荆东安置房及周边附属配套工程项目（学生街）

规划建筑方案设计(方案变更)

2020.10

设计单位	福建一建集团有限公司	工程名称	荆东安置房及周边附属配套工程项目（学生街）	图 名	3#楼一层平面图	图 别	方 案
						日 期	2020. 10

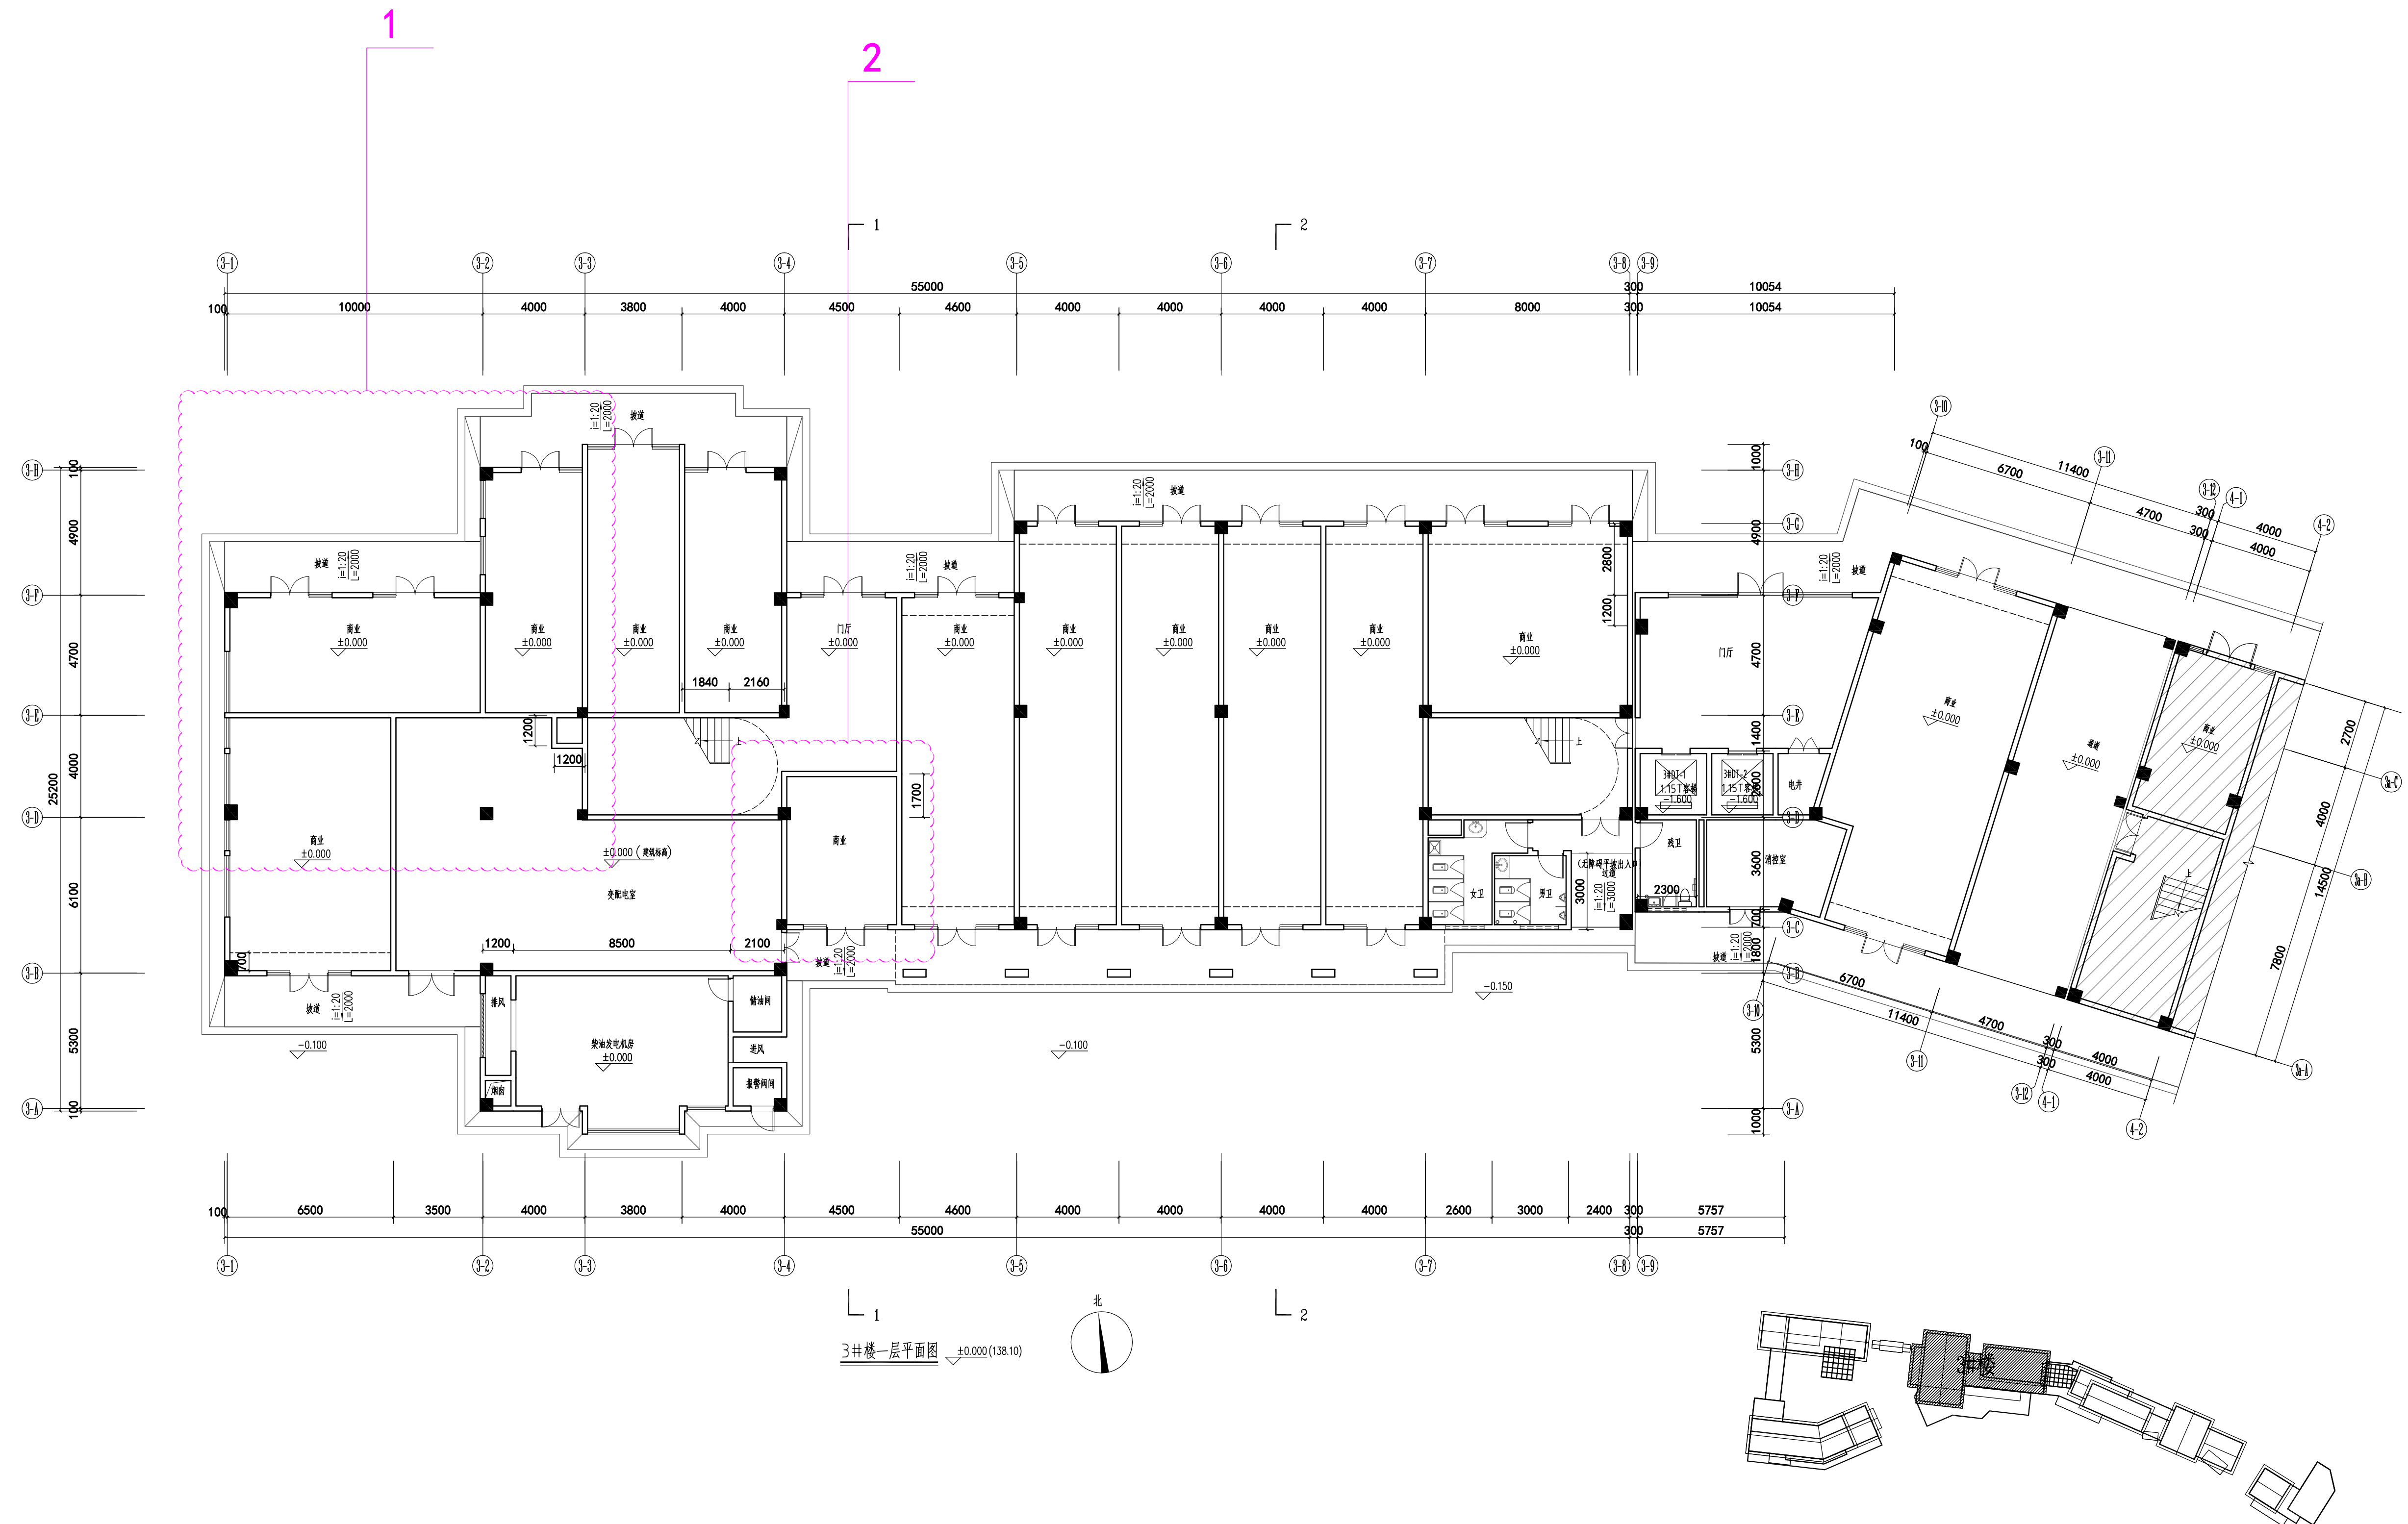
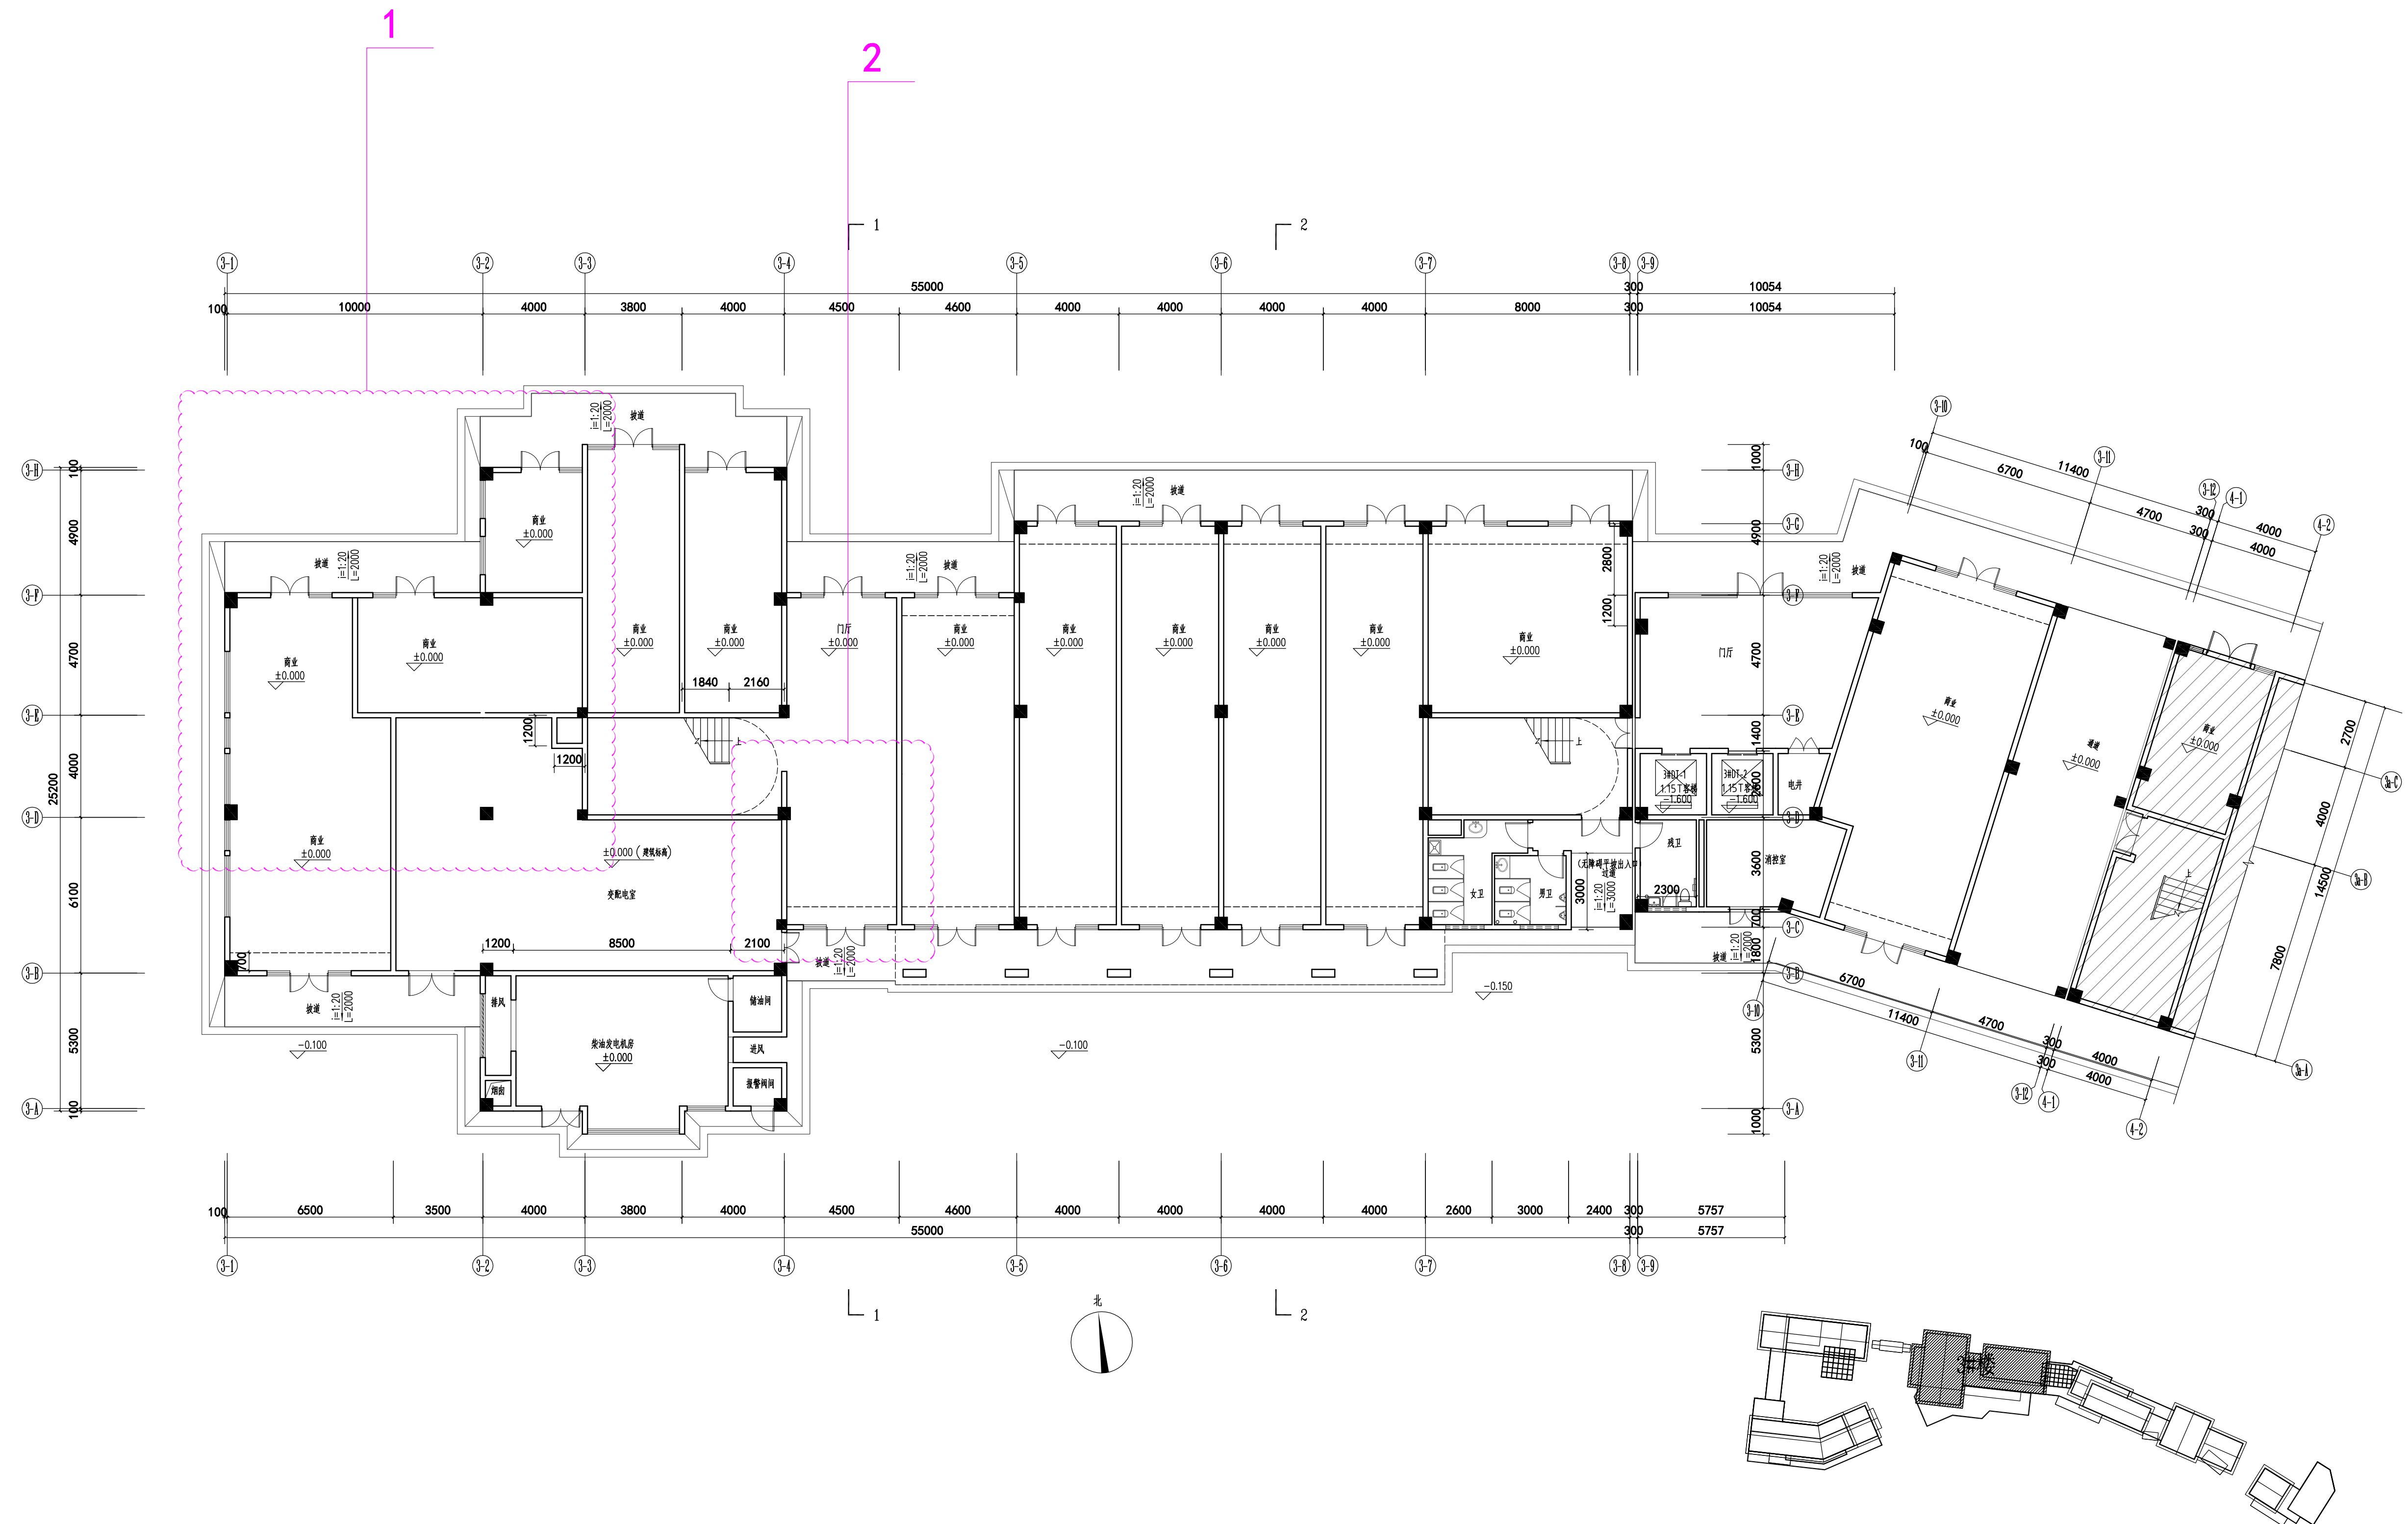
1. 商业隔间调整
2. 门厅及商业隔墙取消，原设计商业部分变更为门厅
